Hiermit zeigen wir eine Änderung der Linienführung in der Erschließung des Windparks Vechtaer Mark Nord, 49377 Vechta, an.

1.2 Kurzbeschreibung

Anzeige zur Änderung § 15 (1) BImSchG

Windpark Vechtaer Mark Nord, WEA 05
63.003575-2020-10 vom 29.07.2021 und
63.03400-2021-05 vom 02.02.2022

2.4 Werkslage- und Gebäudeplan

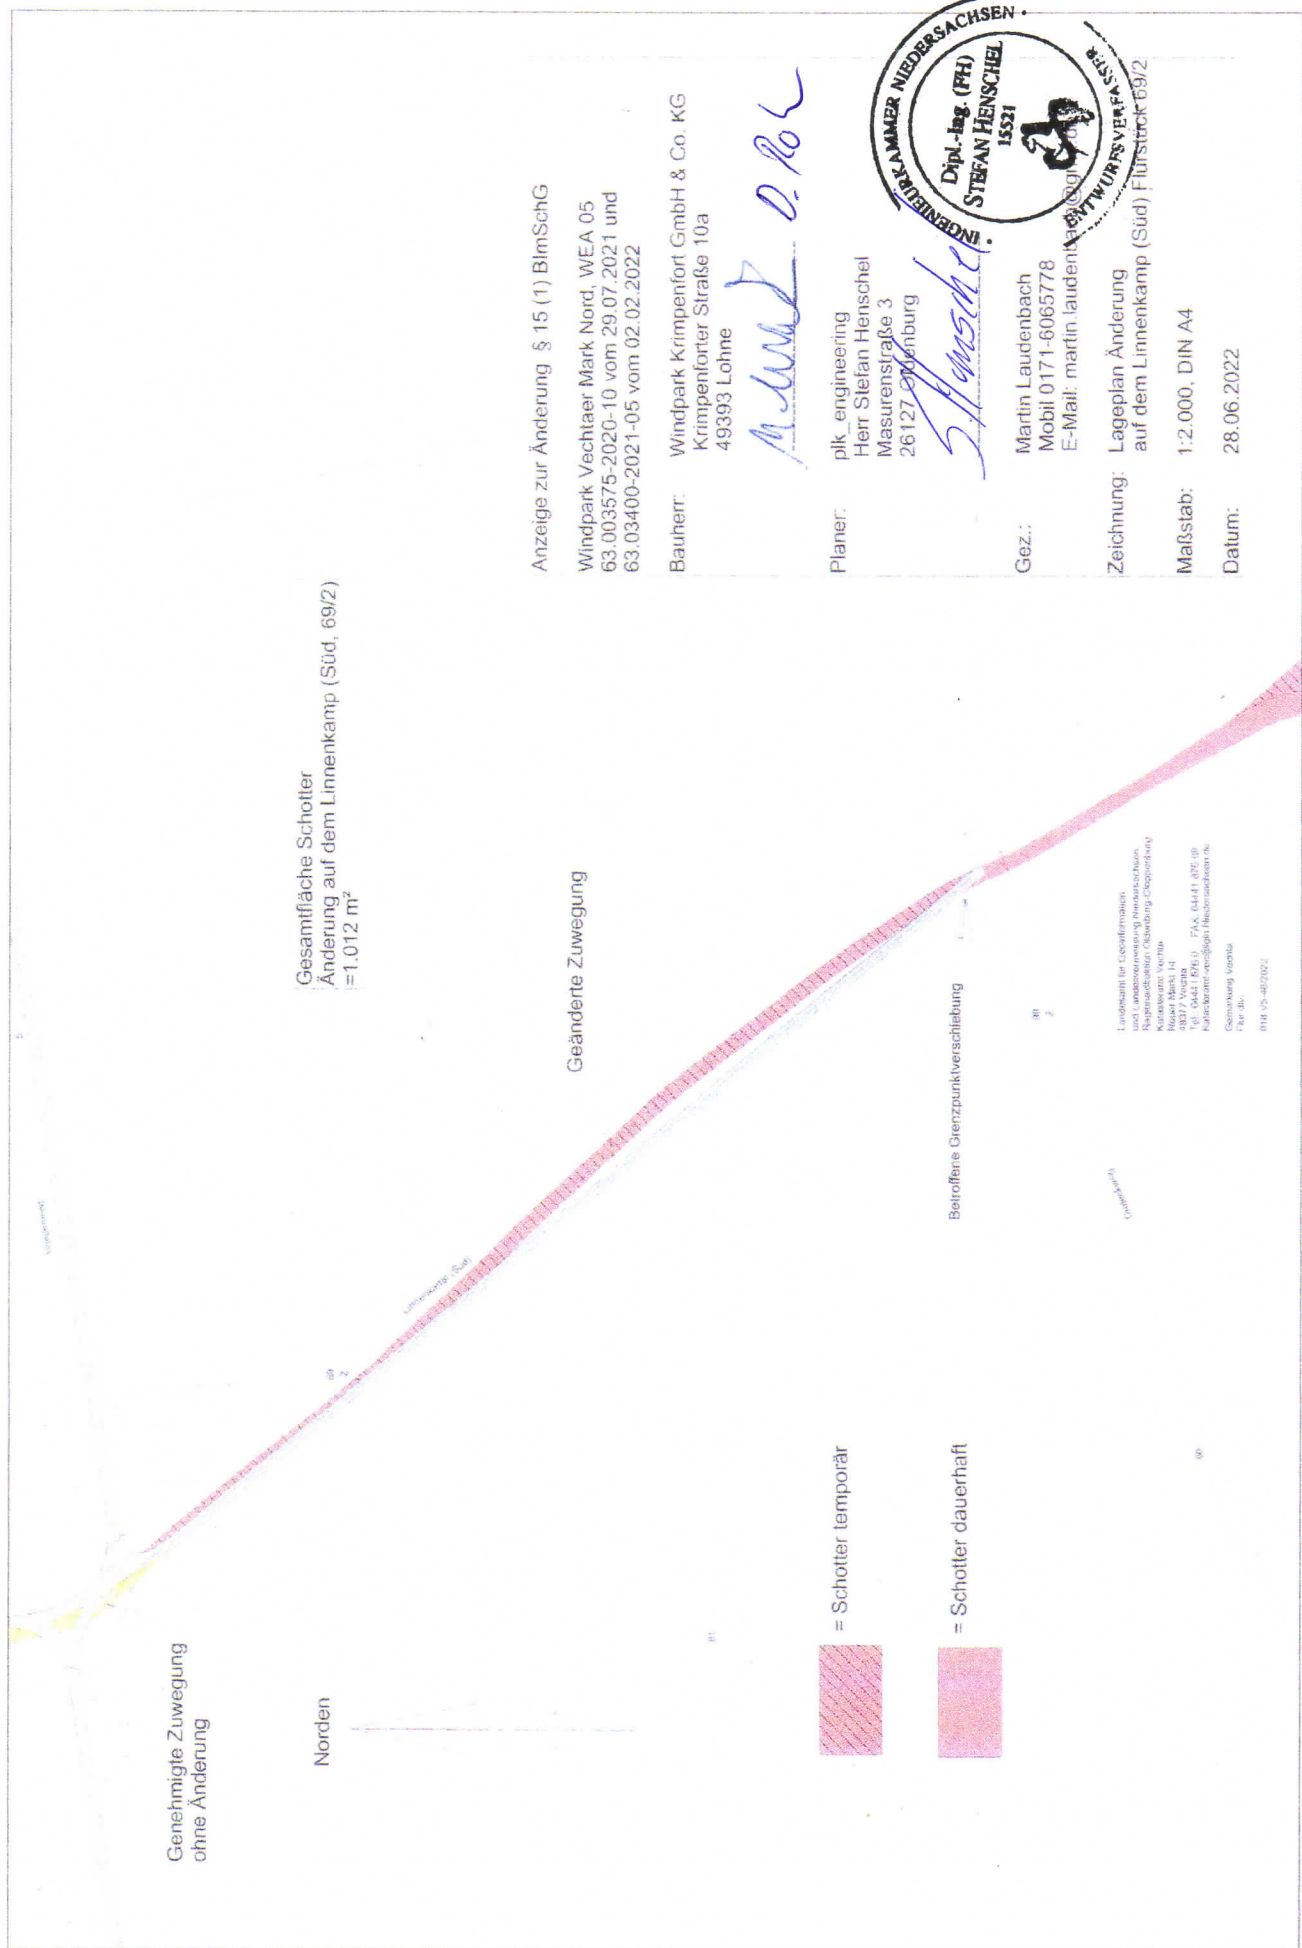
Die Änderung der Linienführung ist unter Punkt 2.4 Werkslage und Gebäudeplan dargestellt.

Aufgrund eines falsch angegebenen Grenzpunktes im Lageplan vom Katasteramt wurde unsere mögliche Zufahrtsbreite vom Linnenkamp über den Dreieckweg auf das Baugrundstück um ca. 50 cm verkleinert. Um Überschwenkbereiche über ungesicherte Grundstücke zu vermeiden, wurde eine leichte Verlegung der Zuwegung auf den südlichen Teil der Straße Linnenkamp, Gemarkung Vechta, Flur 25, Flurstück 69/2, erforderlich. Durch unsere Optimierung konnten so auch noch Schotterflächen in diesen Bereich eingespart werden.

Die Gesamtfläche Schotter laut Lageplan Genehmigung vom 29.07.2021, auf dem Linnenkamp (Süd) beträgt 1.265 m².

Die nun geänderte Zuwegung in diesem Bereich kommt mit einer Schotterfläche 1.012 m² aus.

Somit konnten wir den Eingriff dort um 253 m² verringern.

Lageplan Änderung
auf dem Baugrundstück Flurstück 101/2 und
auf dem Dreiecksweg Flurstücke 99/2 und 80

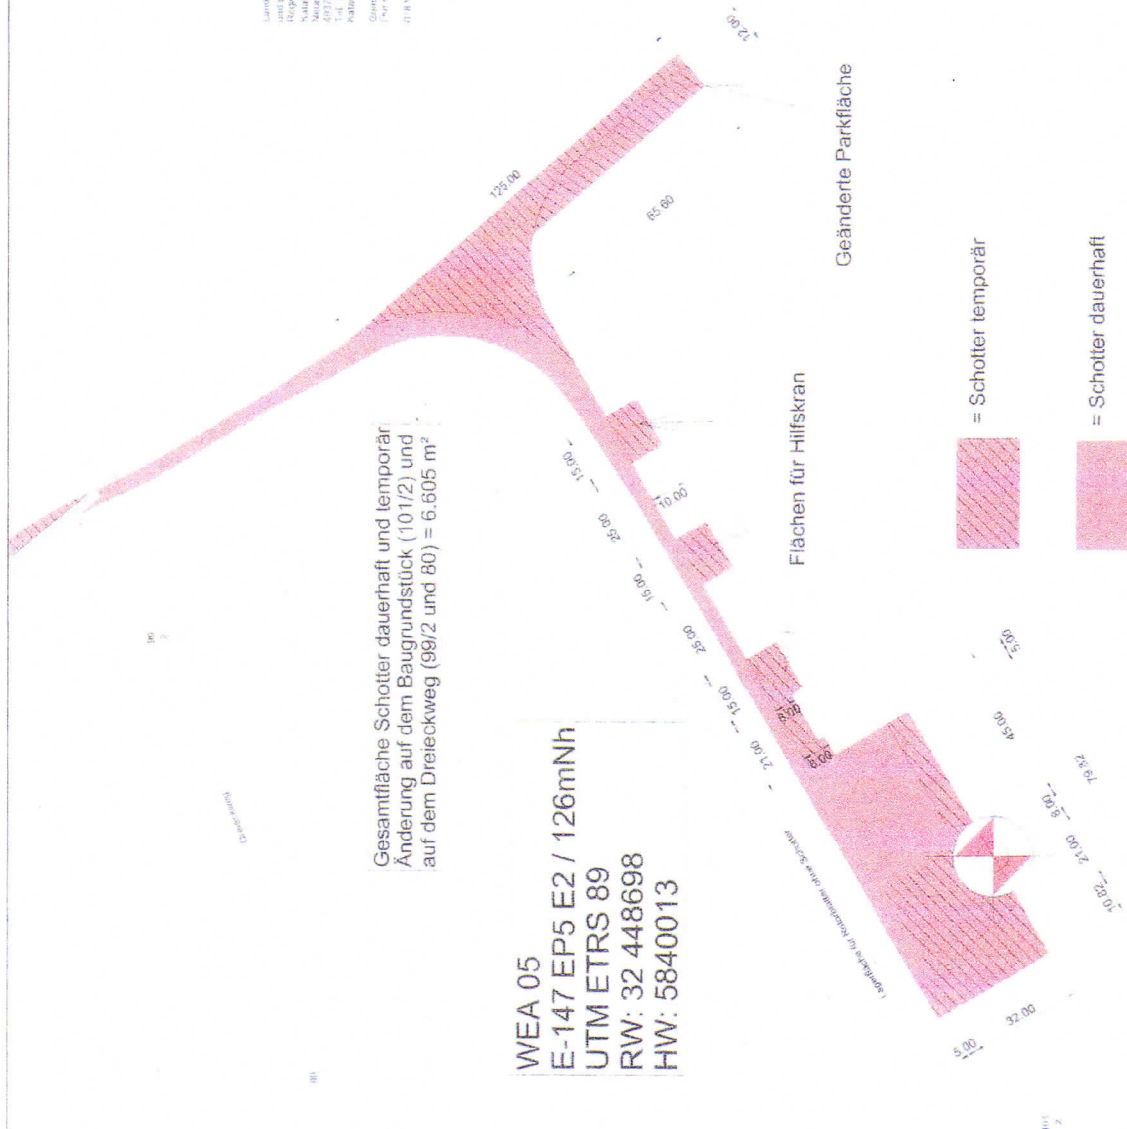
Die Lage und Größe der Schotterflächen auf dem Baugrundstück, Gemarkung Vechta, Flur 25, Flurstück 101/2 und auf dem Dreieckweg, Gemarkung Vechta, Flurstücke 99/2 und 80, wurden leicht geändert.

Die Parkbucht konnte verkleinert werden, die Fläche für Bauleitungscontainer mit PKW Parkplatz konnte entfallen. Es wurden allerdings noch Schotterflächen für den Hilfskran erforderlich.

Die Gesamtfläche Schotter laut Lageplan Genehmigung vom 29.07.2021, auf dem Baugrundstück und dem Dreieckweg beträgt 6.773 m².

Durch unsere Änderung in diesem Bereich kommen wir nun mit einer Schotterfläche 6.605 m² aus.

Somit konnten wir den Eingriff dort um 168 m² verringern.

Zeichnung: Lageplan Änderung
auf dem Linnenkamp (Süd) Flurstück 69/2

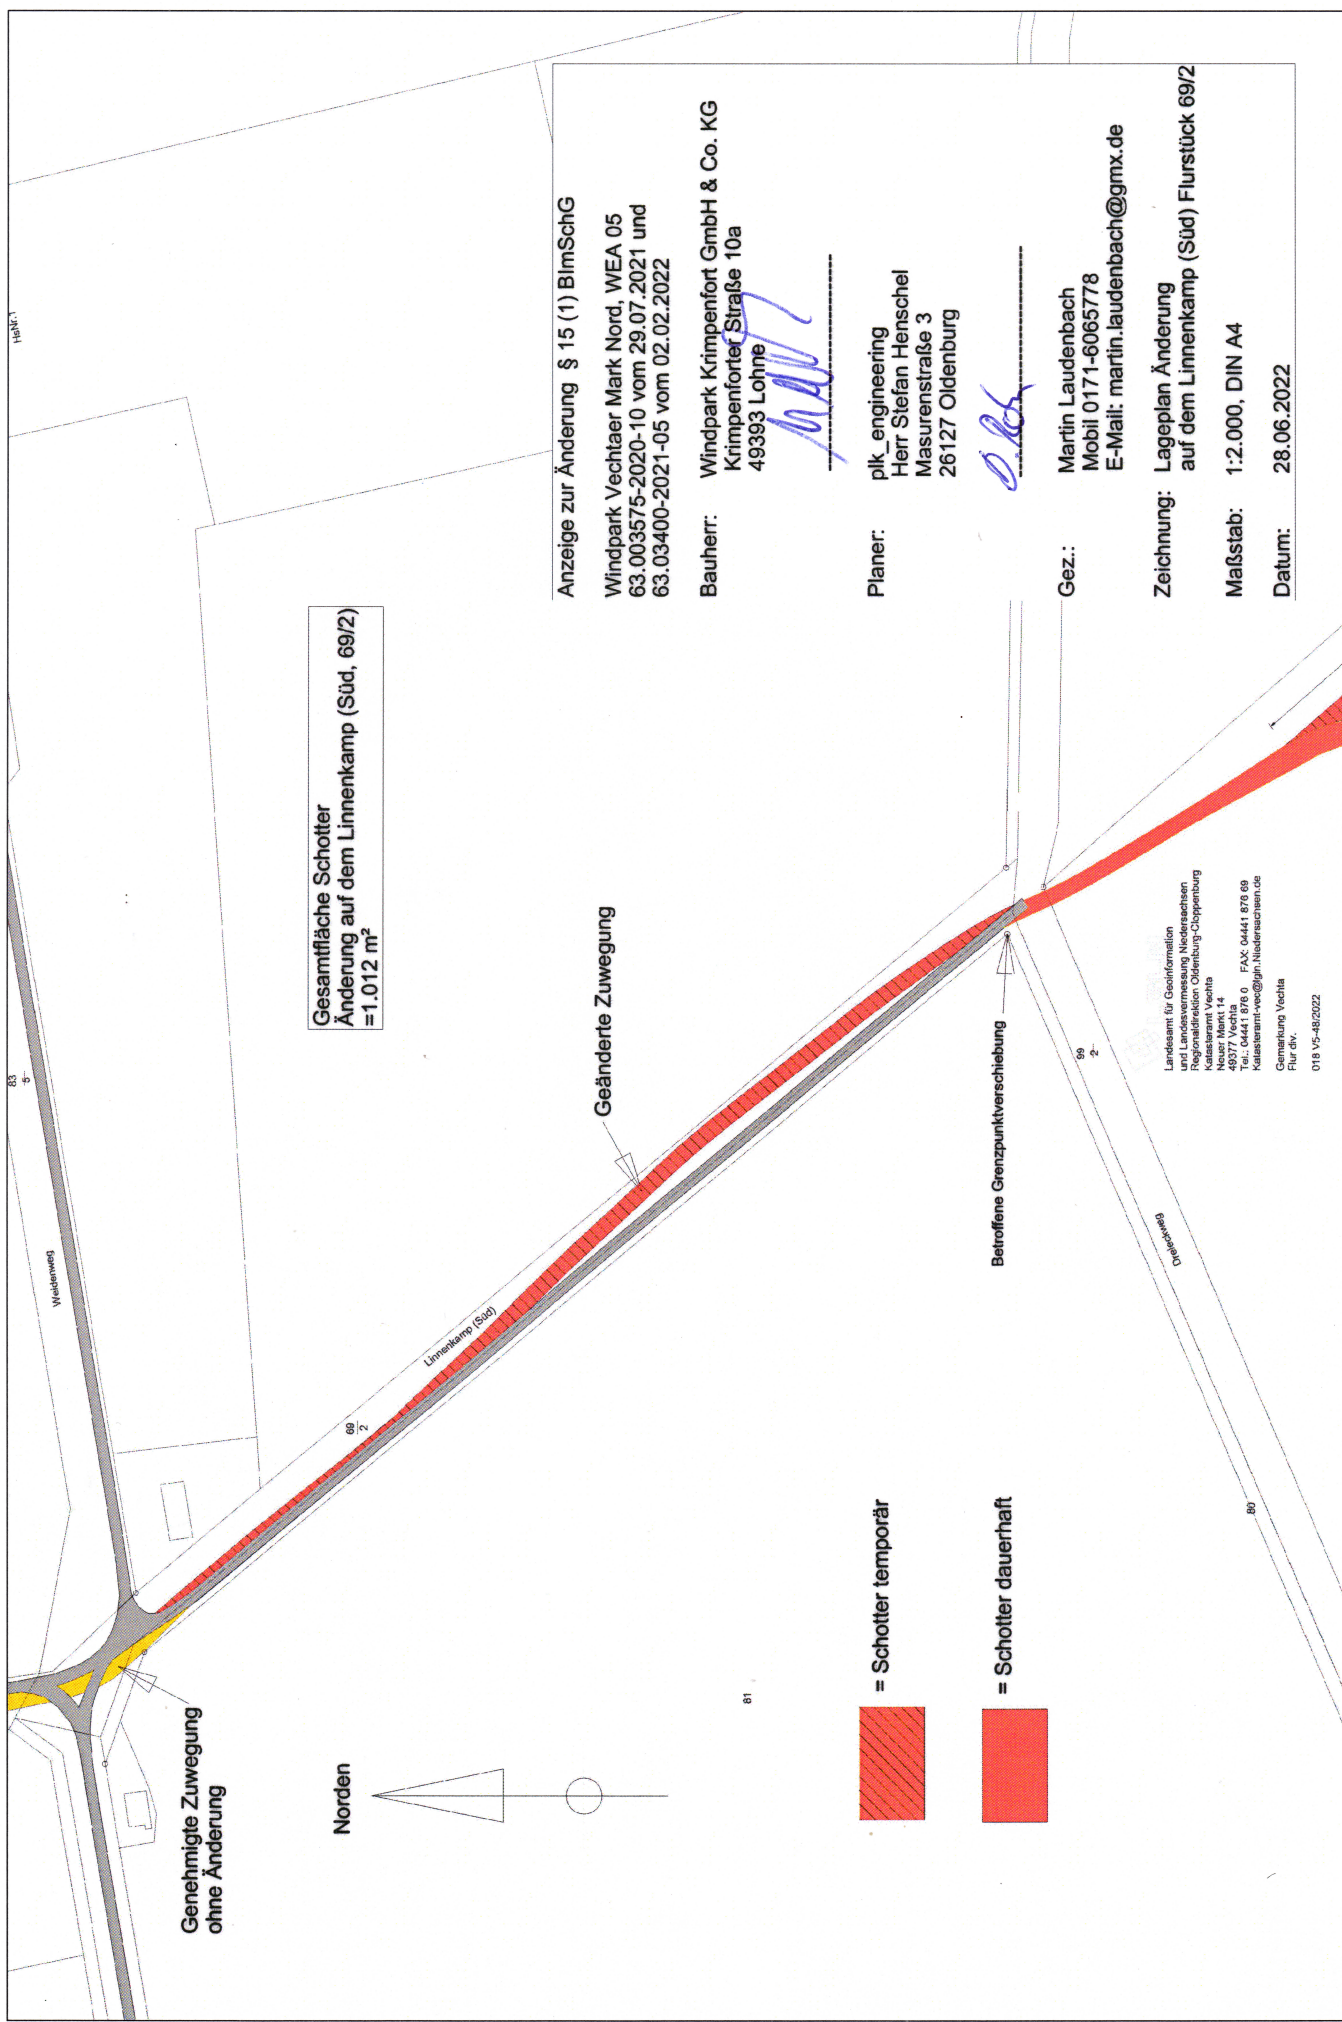
Gesamtfläche Schotter
Änderung auf dem Linnenkamp (Süd, 69/2)
= 1.012 m²

Gesamtfläche Schotter laut
Lageplan Genehmigung vom 29.07.2021
auf dem Linnenkamp (Süd, 69/2)
= 1.265 m²

Zeichnung: Lageplan aus Genehmigung vom 29.07.2021
mit Überschwenkbereich in der Einfahrt zum
Windpark von der Kreisstraße K333, Bokerner Damm
in den Linnenkamp

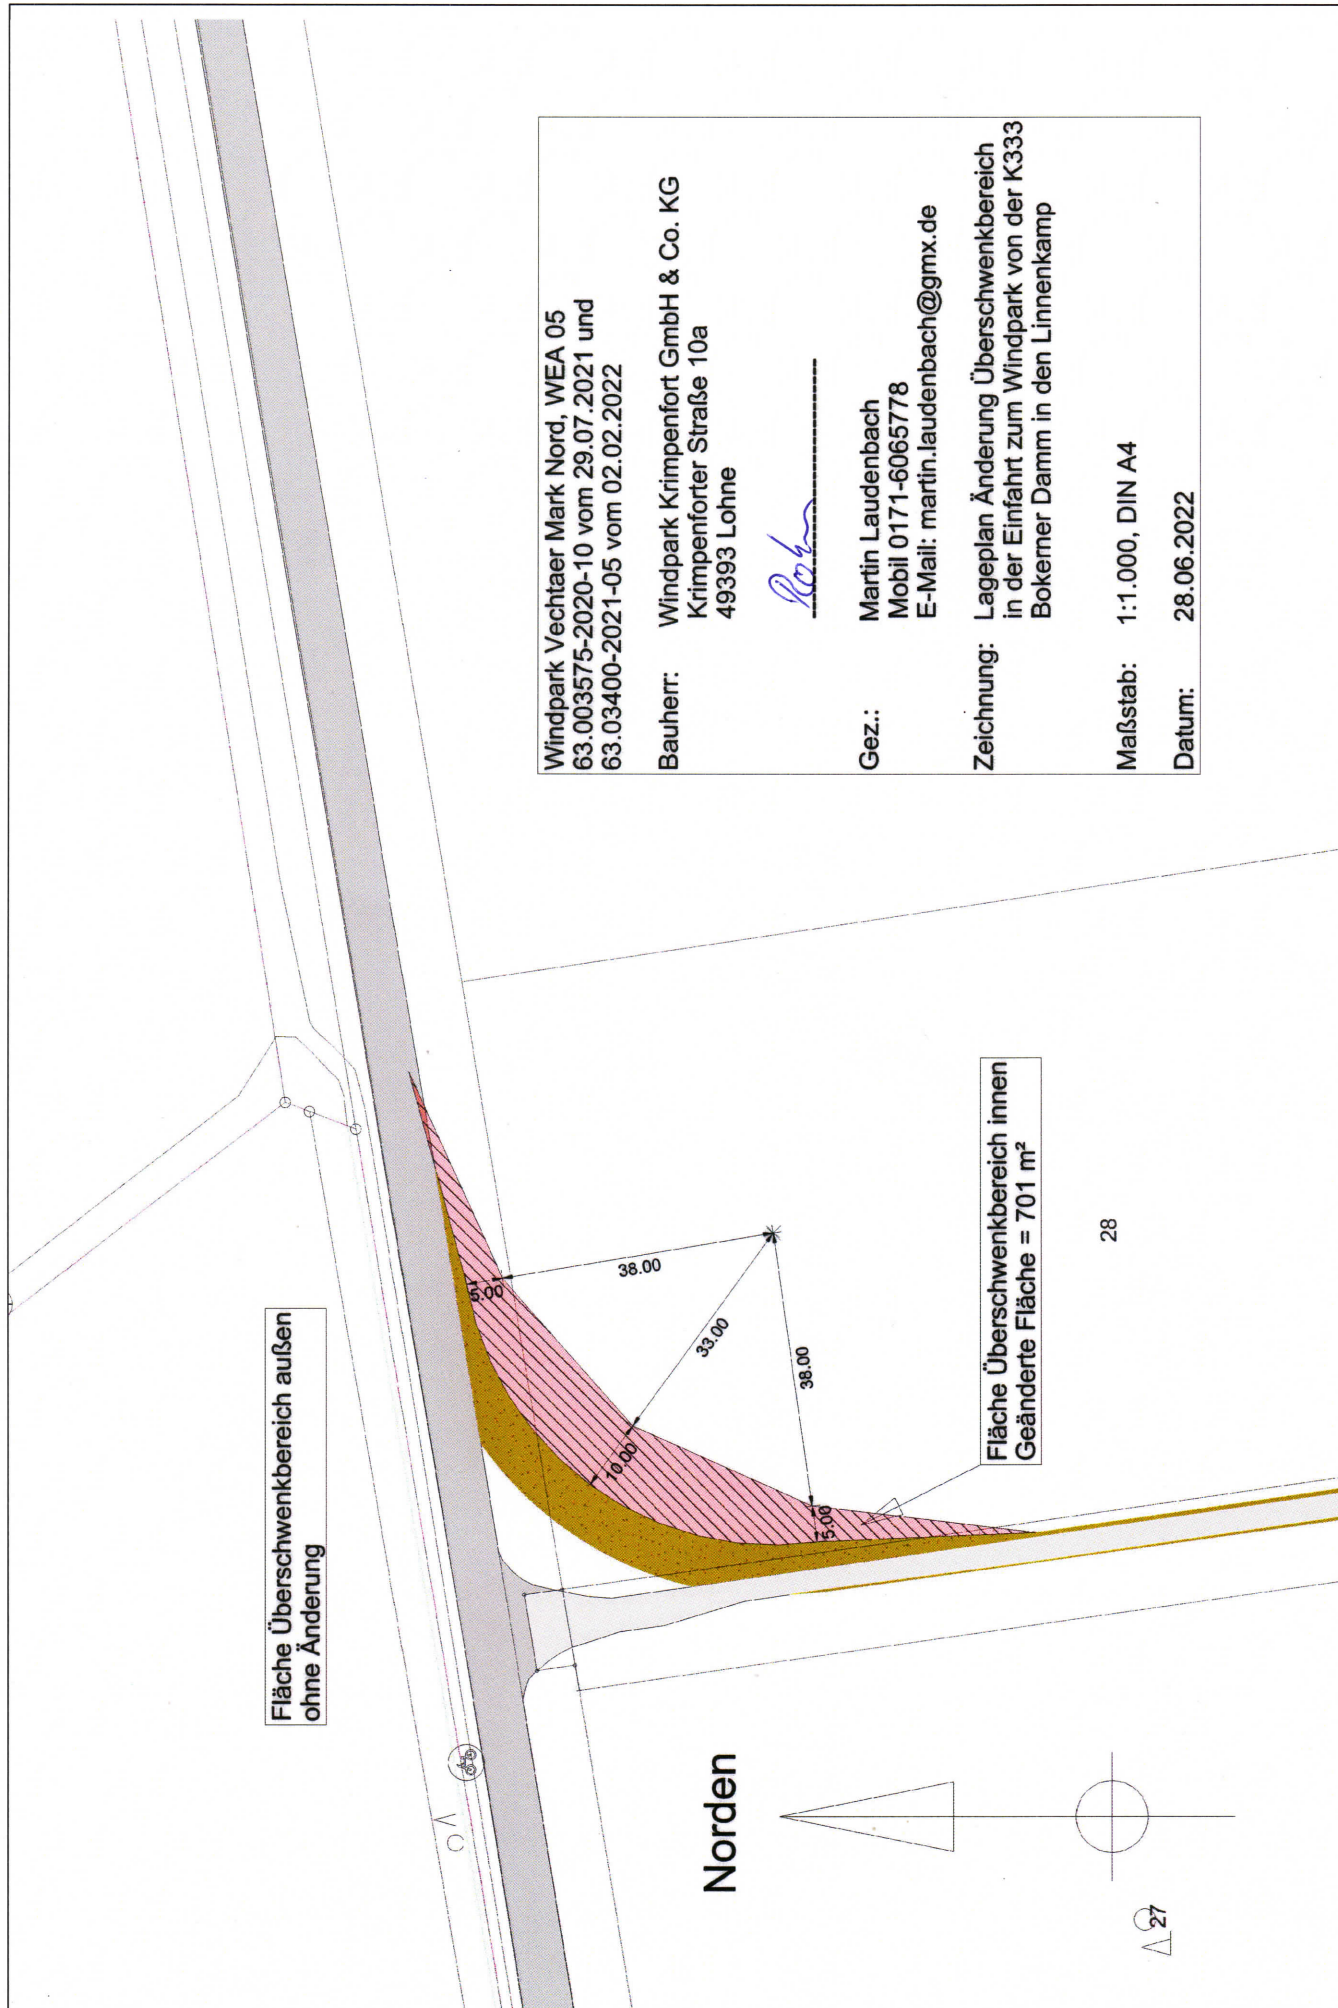
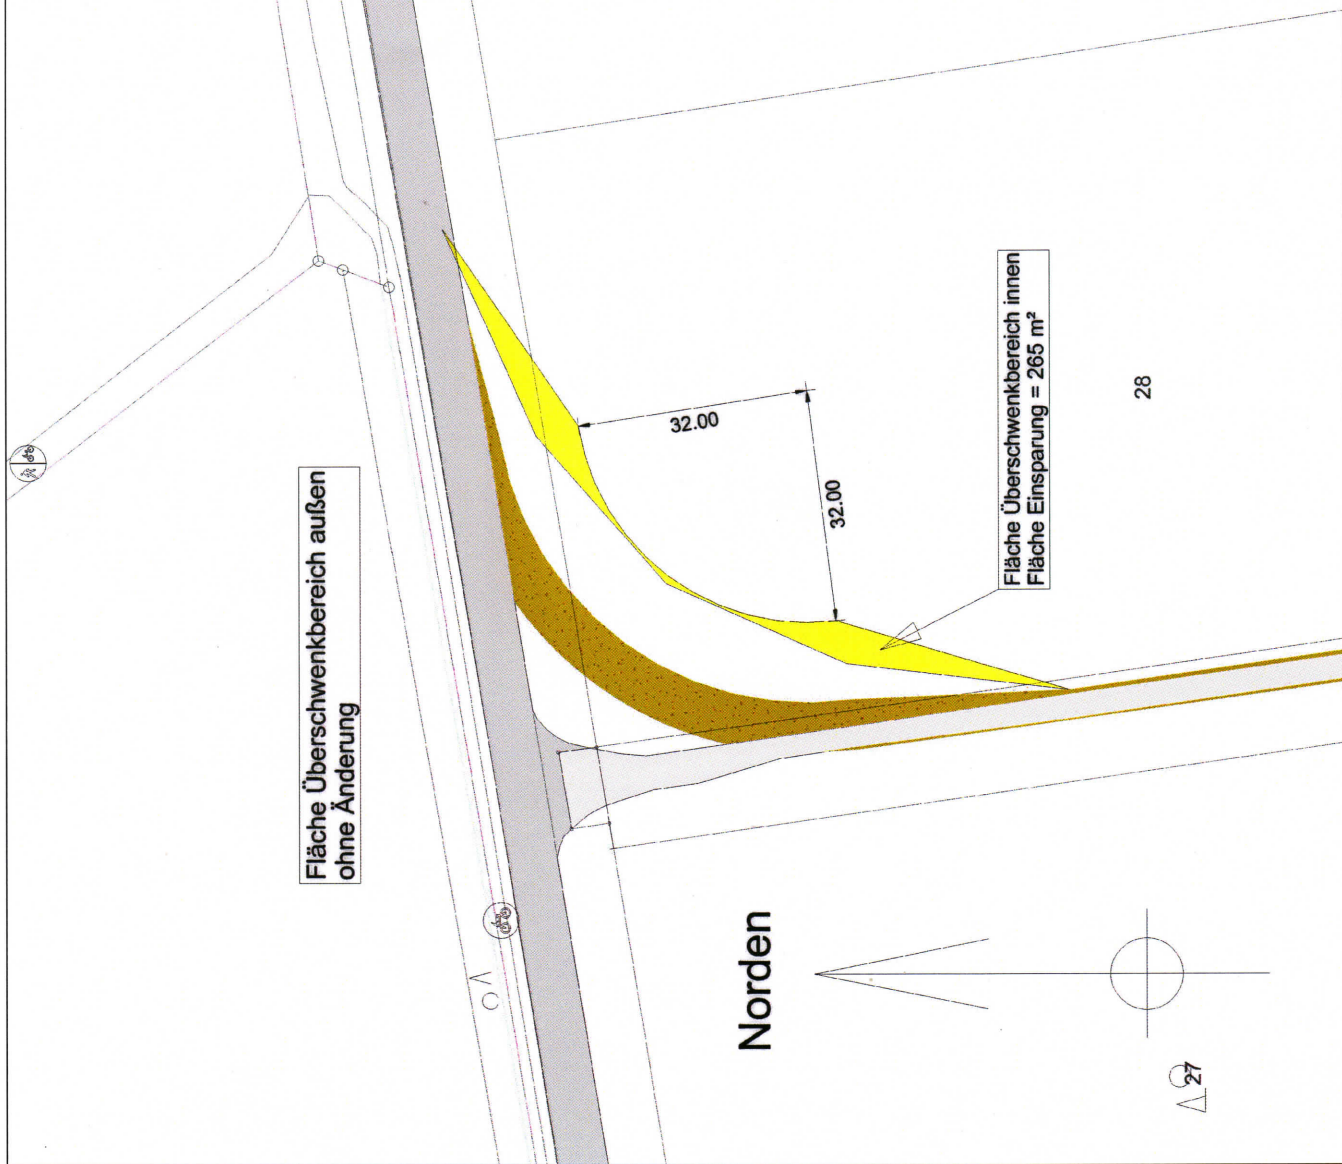
im Rahmen der Optimierung der Linienführung konnte weiterhin eine Einsparung von
Baumfällungen innerhalb des LSG erreicht werden.
Durch eine Computersimulation der Blatttransporte im Einmündungsbereich von der K333,
Bokerner Damm in den Linnenkamp, ließ sich der innere Überschenkbereich deutlich
reduzieren, so dass hierdurch der vorhandene Baumbestand (junger Roteichenforst und
Bäume an der K333) in einer Größenordnung von 265 m² erhalten bleiben konnte.

Fläche Überschwenkbereich innen
laut Lageplan Genehmigung vom 29.07.2021
= 966 m²

Fläche Überschwembereich innen
Geänderte Fläche = 701 m²
